Saksgang	Møtedato	Saksnr.
Formannskapet	07.10.2021	59/21

Saksframlegg

Førstegangsbehandling av detaljregulering for Midtfjell, delfelt A, D og E - planid 201901

Endring fra planskilt kryssing til kryssing i plan:

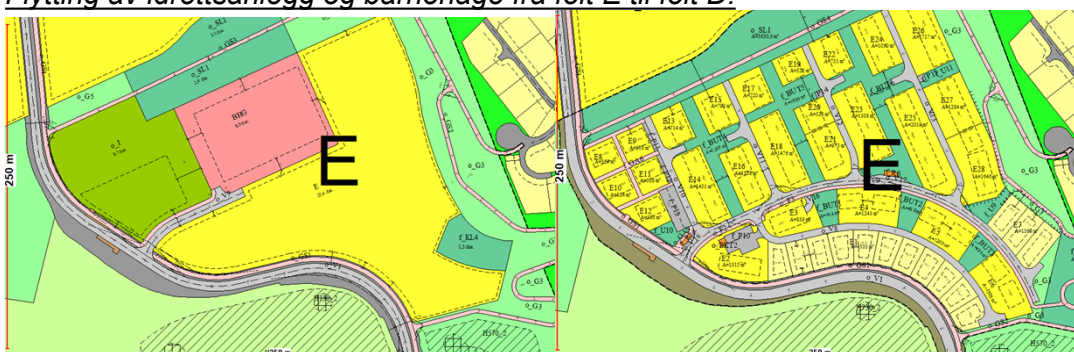
I den områdeplanen på kartet til venstre, er det regulert undergang under adkomstveien. Kryssing i plan i nytt planforslag til høyre. Store deler av området vist som grått, annen veggrunn, er samtidig endret til grønnstruktur. (Tegnereglene er endret etter at områdeplanen ble vedtatt og dette er bakgrunnen for at deler av det grå arealet er brunt).

I områdeplanen er det imidlertid lagt opp til å etablere en undergang ved starten av boligfeltet. Det vises bl.a. til at løsningen med undergang medfører mye opp og ned for myke trafikanter, bratte veier og større arealinngrep. I detaljplanen er undergangen tatt ut og erstattet med kryssing i plan. (Løsningen og fordeler/ulempene er nøyere beskrevet i planbeskrivelsen pkt. 6.1 fra s. 17).

Kommunedirektøren er noe usikker på om det er tilrådelig å legge opp til at Sandvikveien krysses i plan ved inngangen til feltet. Dette er en gang- og sykkelforbindelse til det nye boligfeltet som også vil bli benyttet av beboere i Raudvika og det tilgrensende boligfeltet m.fl. Det er beregnet at Sandvikveien vil få opp mot 5000 i ÅDT når Midtfjell er ferdig utbygd (og hastighet 40 km/t?). Kommunedirektøren har ingen klare regler som sier at det må kreves undergang, og det kom ikke motforestillinger mot kryssing i plan ved varsel om planoppstart. Det anbefales derfor at planforslaget legges ut til offentlig ettersyn slik det foreligger. Vi må imidlertid sikre at løsningen ikke blir trafikkfarlig og at ikke kommunen må anlegge undergang på et senere tidspunkt.

Kommunedirektøren ser en mulig konflikt/fare i forbindelse med syklende som kommer ned bakken på vei til skole/jobb samtidig som elever skal til skolen i A-feltet. Det er uheldig at adkomst til skole skjer via en gjennomgående gang- og sykkelvei (på samme måte som ved nye Figgjo skole). Vi har imidlertid ikke forslag til en annen/bedre løsning. Det må kanskje anlegges sluse e.l. dersom løsningen viser seg å føre til farlige/uheldige situasjoner.

Flytting av idrettsanlegg og barnehage fra felt E til felt D.

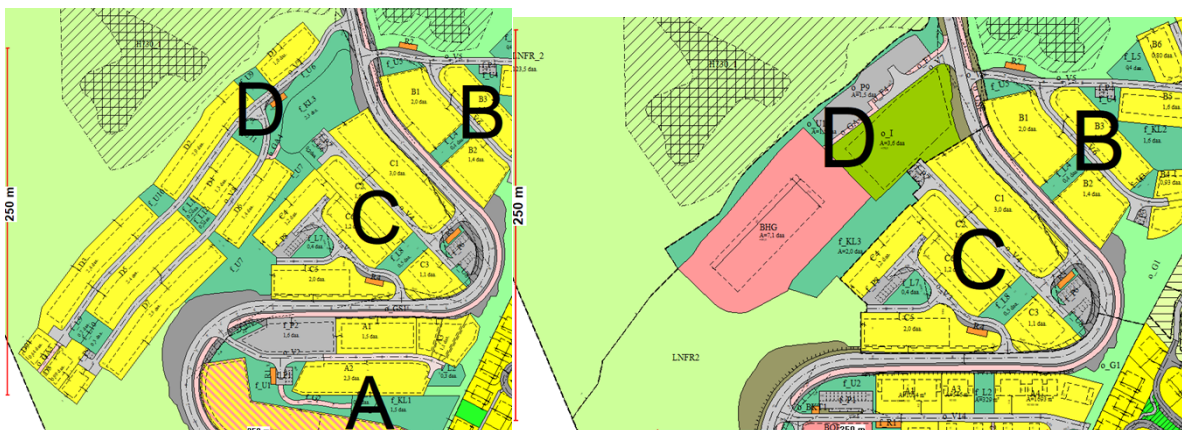
I områdeplanen til venstre, vises idrettsanlegg og barnehage i tilknytning til felt E. I ny plan, til høyre, bygges det kun boliger i felt E.

Forslagsstiller har flyttet barnehagen og idrettsanlegget fra et relativt flatt og sentralt område ved områdeplanens felt E, til et brattere område som ligger litt lengre sør og med mindre kveldssol. Dette bl.a. for å bruke et område med mer kveldssol til boliger. Kommunedirektøren ser at det vil bli mer utfordrende å anlegge barnehage i felt D enn i felt E pga. det bratte terrenget. Forslagsstiller mener imidlertid at dette skal la seg løse, jf. vedlagte snitt og illustrasjonsplan felt D. Området har relativt godt med sol på dagtid, også på vinteren (se ev. sol- og skyggevisning i planbeskrivelsen side 35 og 36). Kommunedirektøren er etter en helhetsvurdering, positiv til løsningen.

Innregulering av skole i felt A

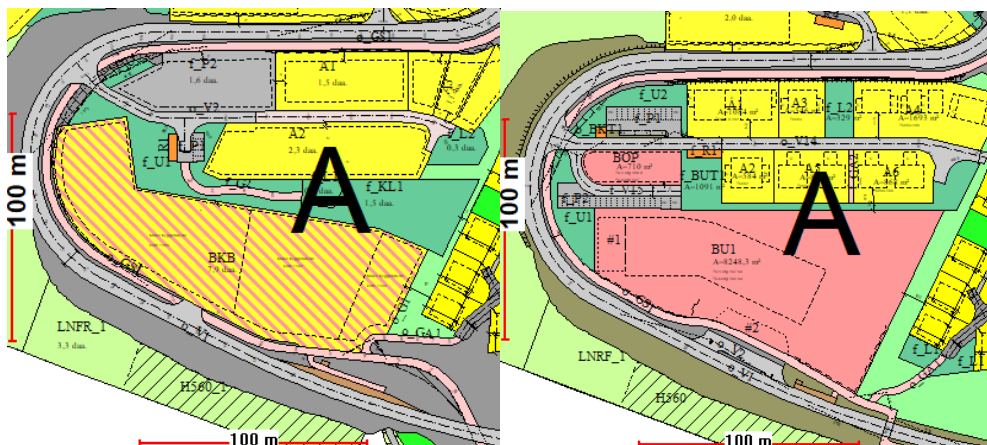
I områdeplanen til venstre, er det regulert inn nærbutikk/tjenesteyting og leilighetsbygg med 40-50 boenheter i BKB i felt A. I detaljplanen er det skole (BU1) og tjenesteyting (BOP). Gatetun i boligbebyggelsen endres til vei åpen for biltrafikk.

Kommunedirektøren ser at bygging av skole i dette området er i strid med overordnede planer, og det er kanskje ikke ideelt å plassere en skole i såpass lang avstand fra sentrum på Ålgård, spesielt ikke en skole som skal ta imot elever fra hele Ålgård/utenfor Ålgård. Vi plasserer også skolen ved inngangen til et felt der det forventes å bli anleggsarbeider i mange år framover, noe som er uheldig trafiksikkerhet- og støyemessig. Det har imidlertid vist seg å være vanskelig å finne ideell plassering av en ny skole med ønsket bruk, og dette området er solrikt på dagtid og ligger nær flotte friluftsområder. Kommunedirektøren er derfor positiv til løsningen.

Illustrasjonsplan felt A

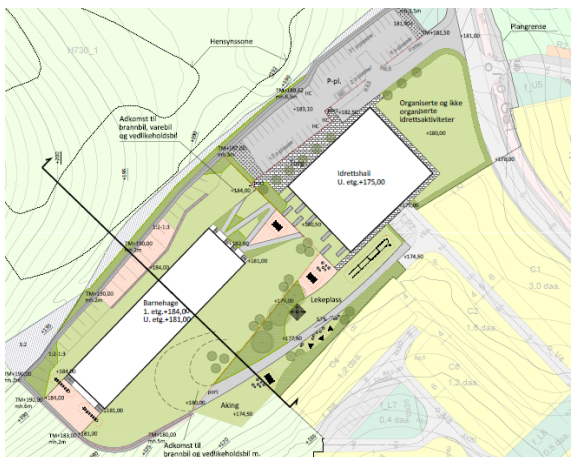
Den øvre delen av A-feltet er regulert til boligbebyggelse med tilhørende funksjoner. Det legges til rette for 22-28 boenheter i form av leiligheter eller rekkehus. Adkomstveien er endret fra gatetun til «normal» bilbruk og snuhammeren vil nå komme kun 3 m fra tomta fra eksisterende boligbebyggelse i øst.
